**Parecer da Comissão de Avaliação**

**RECAPE – Variante Norte de Loulé (2ª Fase)**

**(PAIA 380)**

Figura 1 – fotografia aérea da área, com as áreas de lagoas a vermelho, o traçado da estrada a preto e os limites das áreas de aterro a azul.

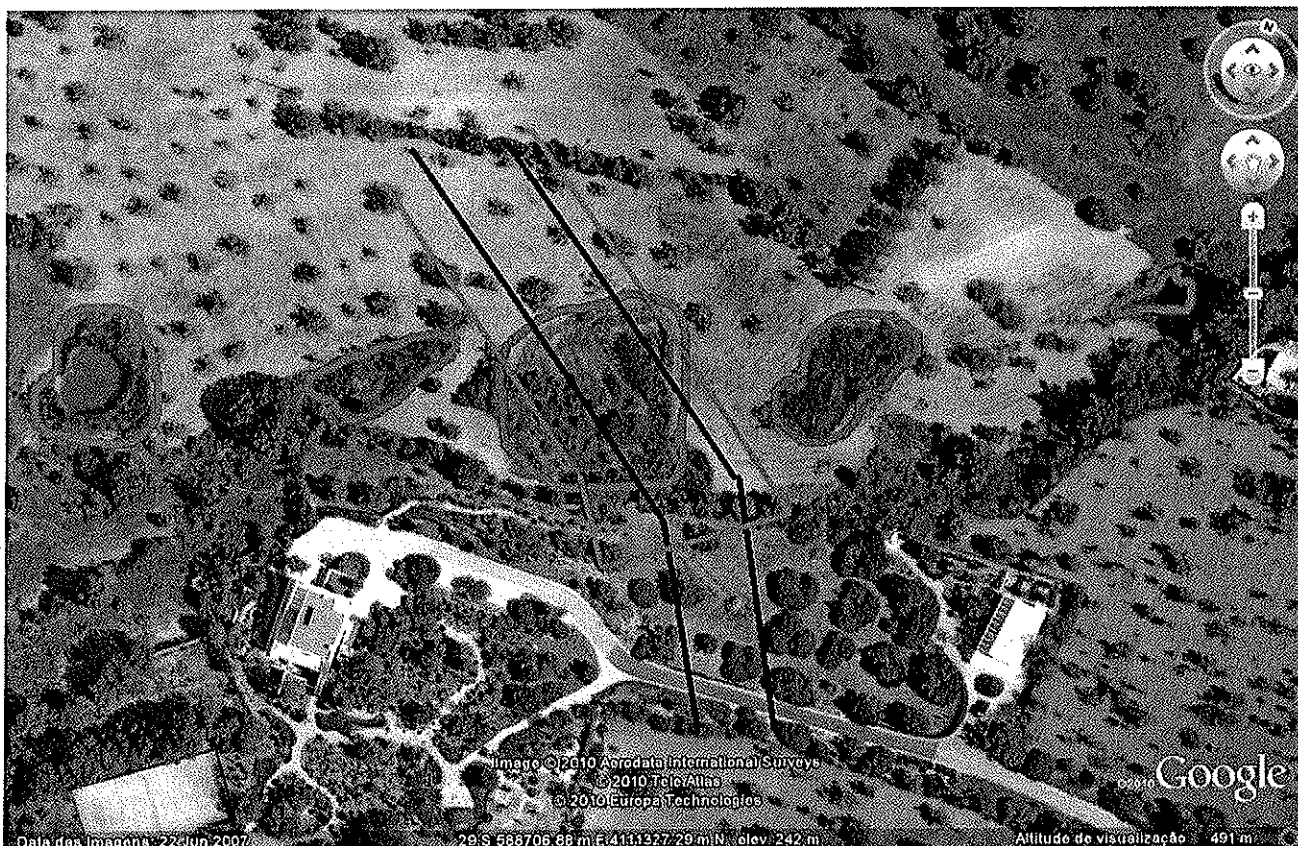
Após deslocação ao local foi possível confirmar que efectivamente existe uma deficiente localização destas áreas, quer no EIA quer no RECAPE, verificando-se que existem as lagoas identificadas no EIA, bem como aquelas identificadas no RECAPE, o que resulta numa deficiente avaliação em cada um dos Estudos.

Do ponto de vista dos *habitats* da Rede Natura 2000 (RN2000) estas lagoas não deverão efectivamente corresponder ao *habitat* 3170, conforme referido no RECAPE, ainda que esta classificação possa ser possível para algumas áreas mais marginais das mesmas. Independentemente de tal verificar-se, ou não, dado não se estar dentro do Sítio da RN2000 a formalidade desta questão não é essencial. A importância destas áreas deve-se

O problema que resulta destas discrepâncias de localização entre o EIA e o RECAPE é a dificuldade em dar cumprimento à DIA no que se refere à minimização dos impactes sobre as populações de anfíbios. Assim, verificando-se a destruição de uma das lagoas existentes, poderá ser dado cumprimento à DIA através de um aumento de área das lagoas restantes.

Relativamente à funcionalidade ecológica, e dado o projecto dividir a zona de influência das lagoas aproximadamente ao meio, deverá ser promovida uma efectiva continuidade entre as diversas áreas ou, verificando-se que tal se apresenta pouco viável, recorrer a um aumento adicional das áreas de lagoas restantes em ambos os lados da estrada, criando assim duas áreas de idêntica capacidade ecológica.
